Eグループ [1/3] 場所を特定できる意見(外環本線)

Eグループ [2/3] 場所を特定できる意見(外環本線の周辺)

Eグループ [3/3] 場所を特定できない意見

Gグループ [2/3] 場所を特定できる意見 (外環本線の周辺)

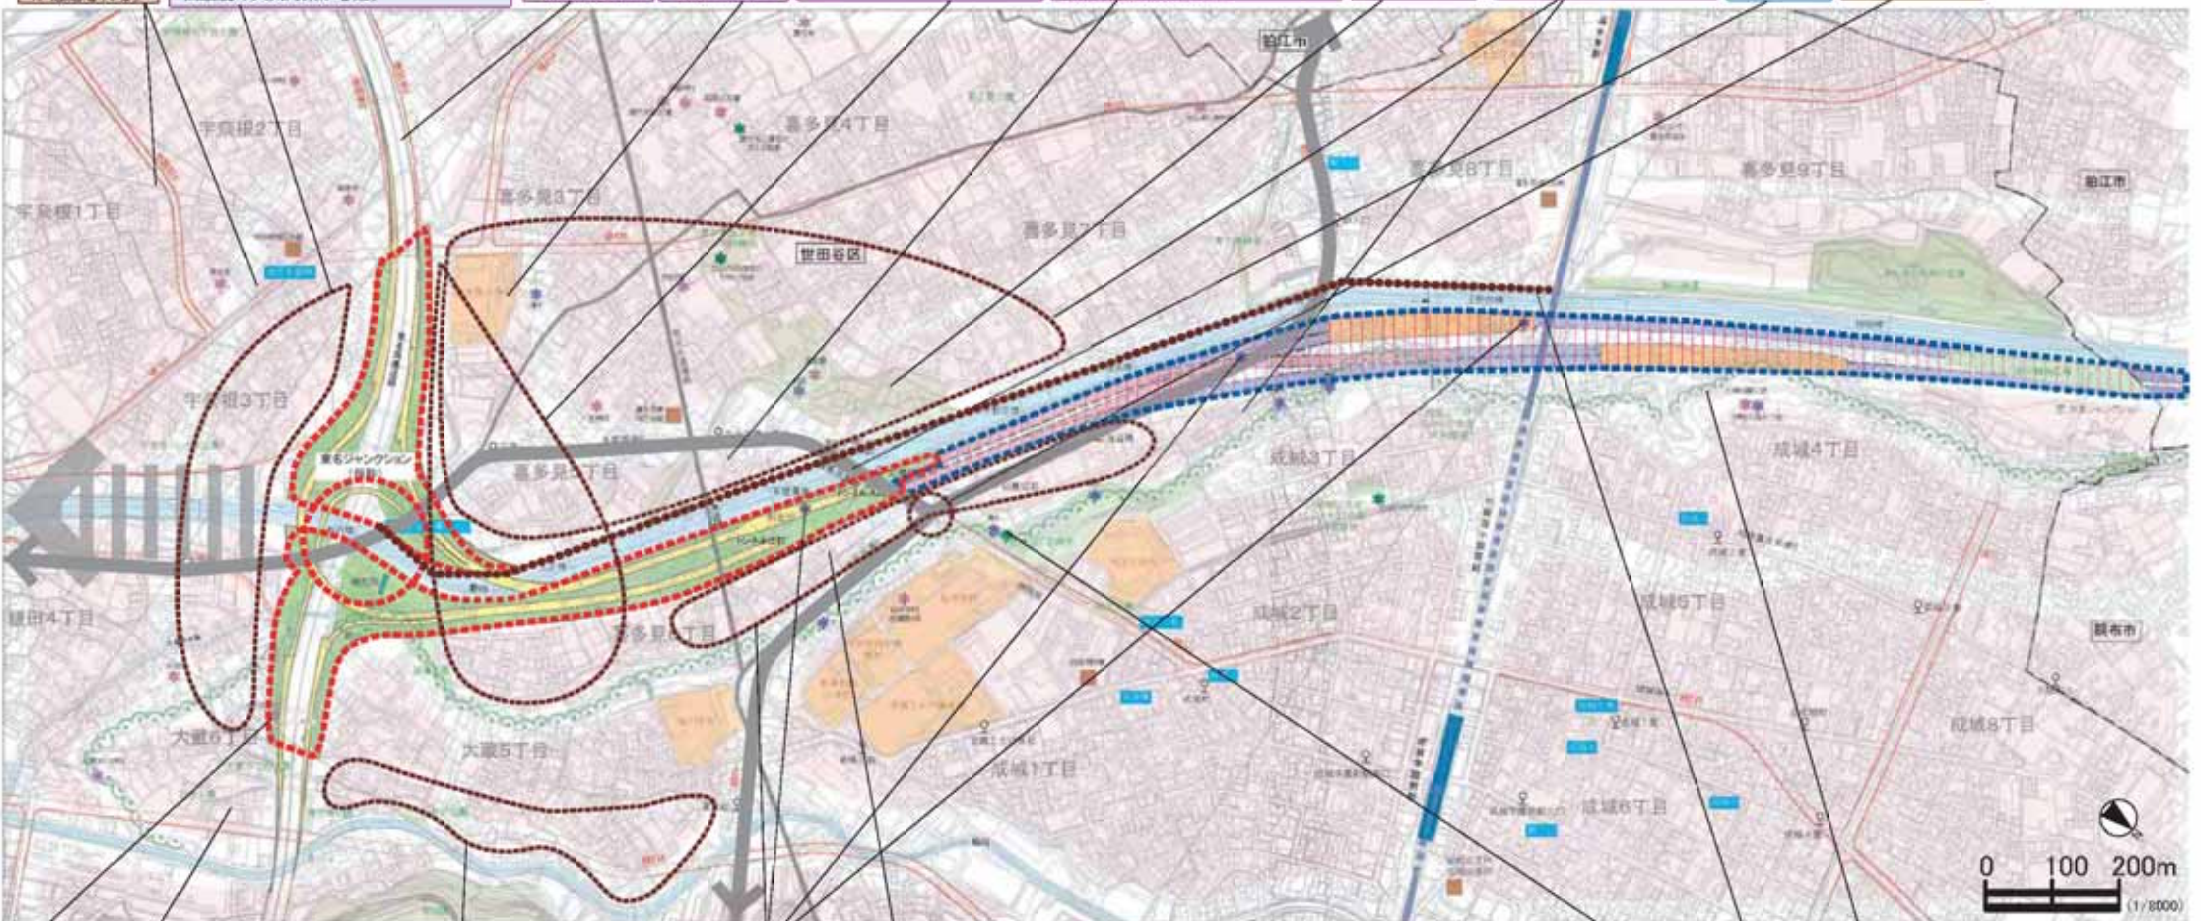
・宇奈根1～3丁目は工事に伴う迂回交通や工事車両の増加による渋滞の発生が懸念される。

・秋から春にかけては4日に1回の割合で吹く北風により、大気汚染が懸念される。
・晩秋から春先にかけて、晴天無風状態の早朝に、東名ジャンクション周辺の地表付近に発生する放射冷却現象に伴う接地逆転層により、滞留する走行車両の排気ガスによる高濃度の大気汚染が心配。

・車からの廃熱の増加によるヒートアイランド現象の進行に懸念がある。

・喜多見3丁目から大蔵6丁目の東名に沿った部分で、面的にヒートアイランド現象が発生する懸念がある。

・春季に5日に1回の割合で吹く東北東の風により、大気汚染が懸念される。
・晩秋から春先にかけて、晴天無風状態の早朝に、東名ジャンクション周辺の地表付近に発生する放射冷却現象に伴う接地逆転層により、滞留する走行車両の排気ガスによる高濃度の大気汚染が心配。

■次大夫塚公園
・外環整備による騒音悪化に懸念がある。

・晩秋から春先にかけて、晴天無風状態の早朝に、東名ジャンクション周辺の地表付近に発生する放射冷却現象に伴う接地逆転層により、滞留する走行車両の排気ガスによる高濃度の大気汚染が心配。

・大蔵6丁目の大六天神社は、神様を動かすことで予測し得ない事故が起こることを懸念している。

・換気所の高さ(30m)が、そこから排出される空気が地域に影響を及ぼさない高さとして適切なのか懸念がある。
・大蔵6丁目は西風の影響を受けるため、外環の開通により排気ガスによる大気汚染が懸念される。
・晩秋から春先にかけて、晴天無風状態の早朝に、東名JCT周辺の地表付近に発生する放射冷却現象に伴う接地逆転層により、滞留する走行車両の排気ガスによる高濃度の大気汚染が心配。

・夏季に2日に1回の割合で吹く南西または南南西の風により、国分寺崖線と外環道との間に位置する地域において、大気汚染が懸念される。
・晩秋から春先にかけて、晴天無風状態の早朝に、東名JCT周辺の地表付近に発生する放射冷却現象に伴う接地逆転層により、滞留する走行車両の排気ガスによる高濃度の大気汚染が心配。

・地下水の分断により、分断された箇所まで水がたまり、地盤沈下や地盤沈下による建物への影響に懸念がある。

・換気所から出る排気ガスにより、国分寺崖線下の大気汚染に懸念がある。
・地域特有の風向きや、台風などの特別な場合を踏まえていない排気ガスの拡散シミュレーションに懸念がある。
・田直付近は風向きが複雑なので、崖線付近に排気ガスがたまり、ヒートアイランド現象が悪化するのではないかと懸念している。

・秋から春にかけては4日に1回の割合で吹く北風により大気汚染が懸念される。
・春季に5日に1回の割合で吹く東北東の風により大気汚染が懸念される。
・夏季に2日に1回の割合で吹く南西または南南西の風により大気汚染が懸念される。
・夏季は東京湾から野川沿いに吹く海風により生じる走行車両の排気ガスによる高濃度の

・緑地の湧水(病院坂付近の湧水)が枯れることが懸念される。

・地下水の分断により、野川の瀬切れに懸念がある。

・殿山や崖線の高さと換気所の高さにあまり差がないため、換気所から排出される空気が崖線上や崖線下の住宅にすぐに流れ込むのではないかと懸念がある。
・水脈が切れることで、湧水が涸れたり、植生が変わることを懸念している。
・殿山の木が伐採され、自然が少なくなることに懸念がある。
・殿山が削られた場合、この地域で一番眺望の良い場所がなくなることに懸念がある。

Hグループ [1/3] 場所を特定できる意見(外環本線)

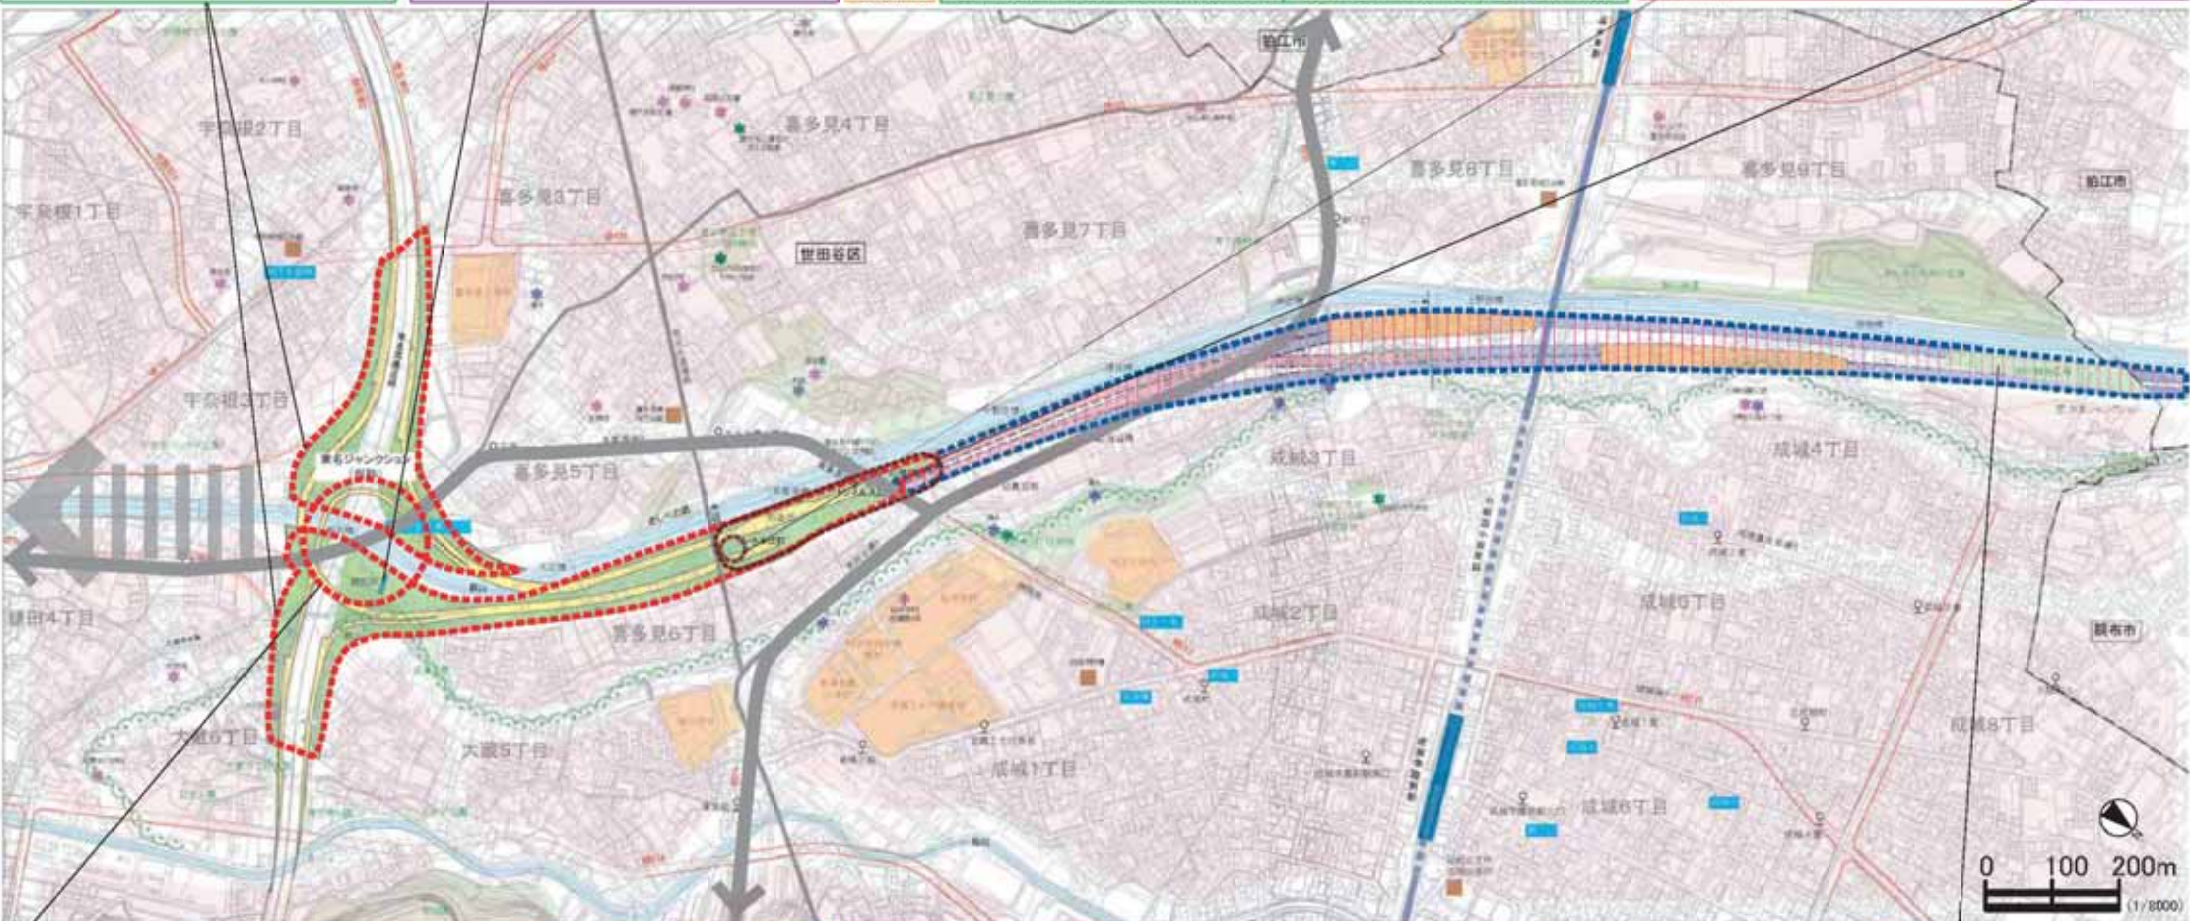
- ・水や空気、動植物の自然の観点からは地下化が望ましい。地下化について真剣に、本気に検討することを期待する。
- ・計画線の中にある農地で農業を続けたい。中央環状線も完全地下化になったのだから、東名高速道路も地下でつなげる事も含めてジャンクションの(完全)地下化を真剣に検討することを期待する。

- ・排気ガスの拡散のためには、換気所が高い方がよいと思うので、今の換気所の高さについて不安である。
- ・換気所の集塵装置の性能が、書かれているような性能が本当に機能するのか懸念される。
- ・換気所で地下部分の排気、集塵を換気所に集中させて、全て処理されるか懸念される。
- ・換気所の騒音が懸念される。

- ・水や空気、動植物の自然の観点からは地下化が望ましい。地下化について真剣に、本気に検討することを期待する。
- ・ジャンクションやジャンクション構造物により、風が止まることが懸念され、野菜の育成に良くないことが懸念される。
- ・計画線の中にある農地で農業を続けたい。中央環状線も完全地下化になったのだから、東名高速道路も地下でつなげる事も含めてジャンクションの(完全)地下化を真剣に検討することを期待する。
- ・工事の残土で換気所周辺を大規模な緑地の山をつくるなど、景観の維持に関心がある。

- ・ジャンクションの(完全)地下化を真剣に検討することを期待する。
- ・ジャンクションによる景観への影響が心配なので、中央環状線も完全地下化になったのだから、東名高速道路も地下でつなげる事も含めてジャンクションの(完全)地下化を真剣に検討することを期待する。
- ・工事の残土で換気所周辺を大規模な緑地の山をつくるなど、景観の維持に関心がある。

- ・換気所で集塵する範囲について知りたい。地上へ出る部分の排気についてどのように処理されるのか知りたい。地上への出口部分の大気汚染が懸念される。

- ・東名以南の計画が放置されており、ジャンクション周辺の大渋滞が懸念される。特に東名高速道路の東名東京インターチェンジでの右折方向(大森方面)の渋滞が特に懸念される。
- ・ジャンクション計画による浸水・濁水が懸念される。
- ・東名ジャンクションを(完全)地下化、野川の下で地下化してほしい。
- ・環境保全を優先し、東名ジャンクションを地下化してほしい。
- ・粉じん公害が懸念される。
- ・ランプ部分の大気汚染が懸念される。
- ・地形による空気の滞留からの大気質の悪化が懸念され、現在も「外理雲」現象が現れている事から、将来、東名ジャンクション震が発生するのではないかと懸念される。
- ・東名ジャンクションの工事による渋滞、粉じん公害、騒音が懸念される。

- ・計画されているジャンクションによる、風景、環境、水、空気への悪影響が懸念される。
- ・水や空気、動植物の自然の観点からは地下化が望ましい。地下化について真剣に、本気に検討することを期待する。
- ・人や動植物へ配慮したジャンクションを考えてほしい。
- ・東名ジャンクション周辺の生態系への悪影響が懸念される。
- ・環境施設帯を広く丘陵化し緑地帯として、殿山地区を中心に、猛禽類の移動の中継ポイントになるような地域として整備することを期待する。
- ・サザンカ、ツバキ、お茶類などの茶毛虫のつかない植物を植えつけてほしい。
- ・計画されている東名ジャンクションの形態では、喜多見地域の自然景観、風景資産、園分寺崖線、多摩川の風景に対する配慮がない。
- ・景観的な観点から東名ジャンクションの形態に懸念がある。

- ・ジャンクションによる景観への影響が心配なので、中央環状線も完全地下化になったのだから、東名高速道路も地下でつなげる事も含めてジャンクションの(完全)地下化を真剣に検討することを期待する。
- ・ジャンクションの高架下空間は資材置き場など殺風景な場所が多く、この場所でもそうした殺風景な場所になるのではと懸念される。ジャンクションの高架下空間の景観的配慮を期待する。
- ・残土の有効活用を行い、ジャンクションとその周辺を地下掘削の土砂を利用し、山、丘陵化し、里山的な樹林帯、森林公園化してほしい。
- ・崖線を活かしたジャンクションにしてほしい。
- ・東名高速道路の高架下のような陰気な空間になる事が懸念される。どうしてもジャンクションを地上化するのであれば、「東名ジャンクション丘陵」として緑の丘陵化として整備することを期待する。
- ・緑地帯の構造について教えてほしい。

- ・地下化による地下水への影響が懸念される。
- ・地下化による地盤沈下が懸念される。

Hグループ [2/3] 場所を特定できる意見(外環本線の周辺)

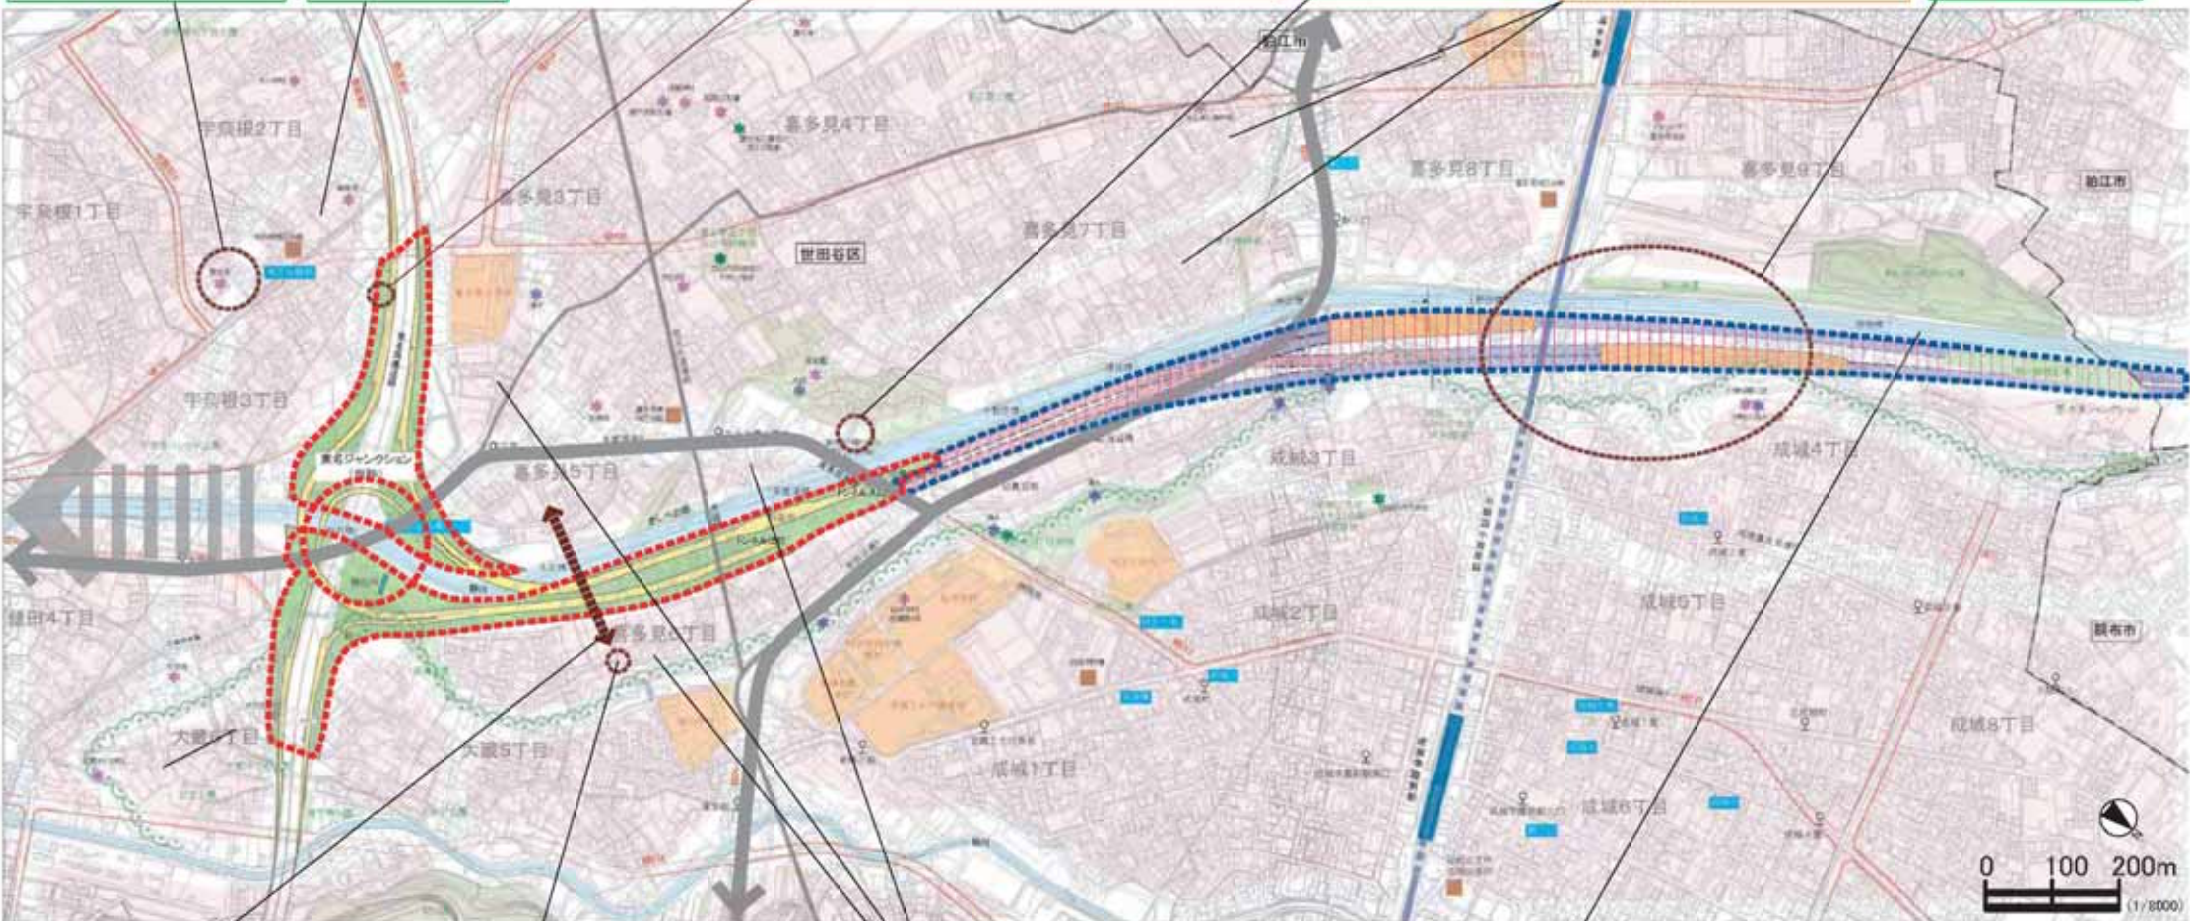
地下構造物によって地下水の水路が元の水路に繋がるか懸念される。繋がらなかったら、井戸水が濁水する事が懸念され、災害時に飲料水として確保出来なくなることが懸念される。

宇奈根3丁目は井戸が多くあり、地下構造物による濁水が懸念され、災害時に井戸を利用できなくなることが懸念される。

次大夫堀公園脇の農地で、ジャンクションが出来ることにより街路灯の明かりの影響で、作物が育たなくなることが懸念される。また、「せたがやそだち」を作っている農家では、世田谷区内の学校や区民に野菜の供給が出来なくなることが懸念される。

成城地域の地下水への影響が心配。
 ・成城地域を含め、ボーリング調査の箇所数を増やすなど、地下水の調査をもっと詳しく行ってほしい。

大正橋がなくなる事による、地域動線である大蔵5丁目から多摩堤通りへのアクセスが分断される事が懸念される。

東名高速道路について、今までの大気質の観測地点を増やす事を期待する。

喜多見小学校と砧中学校の間の地域はかつては低湿地帯だったところで、トンネル工事を行うことで、大地震の際、液状化現象を起こす可能性が大きくなることが懸念される。

直線的な野川の改修工事や宅地化により、野川周辺の湧き水が少なくなっているが、大規模な東名ジャンクション工事が始まることにより一層湧水が減る事が懸念される。
 ・野川周辺は、地下水の構造が毛細血管のように張り巡らされて、川底も湧水や沈水があるなど複雑である。そうした地下水は貴重な資源である。現在の環境影響評価書はボーリング調査なども不足しており、そうした複雑な地下水に配慮した評価結果ではない。地下水と地下構造物についてのボーリング調査の箇所数を増やすなど精密な詳細な調査を期待する。
 ・野川の川底についての具体的な調査結果を知りたい。
